Mission régionale d'autorité environnementale
BOURGOGNE - FRANCHE - COMTÉ

**Avis de la Mission Régionale d'Autorité environnementale
de Bourgogne-Franche-Comté
sur le projet de centrale agrivoltaïque au sol
sur le territoire de la commune de Port-sur-Saône (70)**

BFC -2025 – 006691/A P

Figure 2: Variante finale retenue du projet (source: étude d'impact)

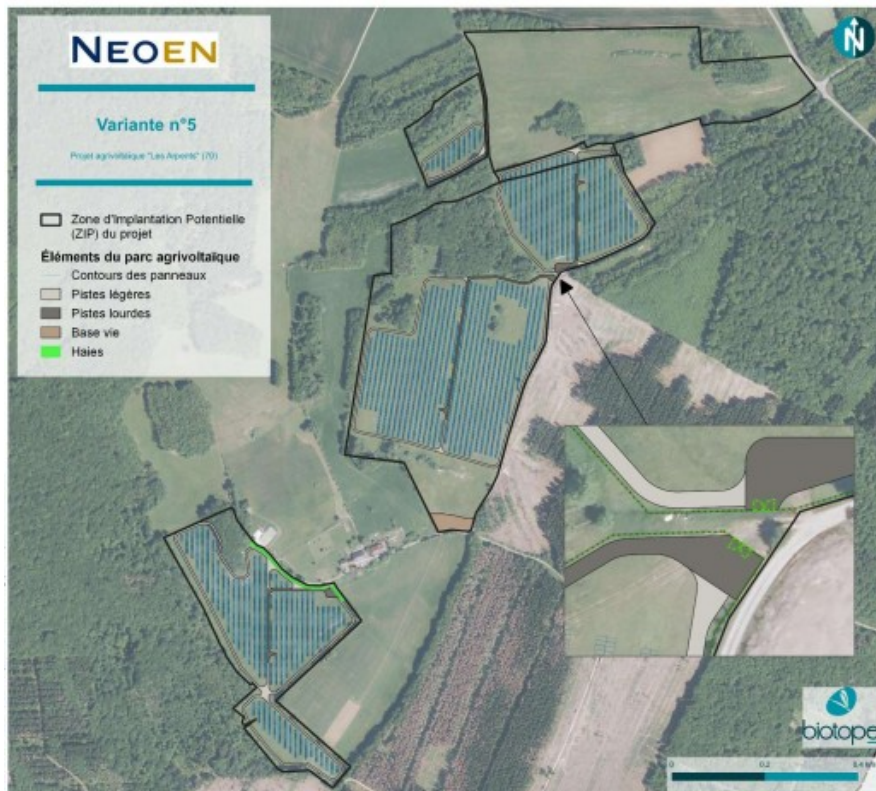
Il serait judicieux d'ouvrir la zone sud du projet ,afin d'éviter l'effet barrière, et ainsi de préserver un passage pour la grande faune.

- **d'ouvrir dans la zone sud un passage pour la grande faune, afin de réduire l'effet entonnoir.**
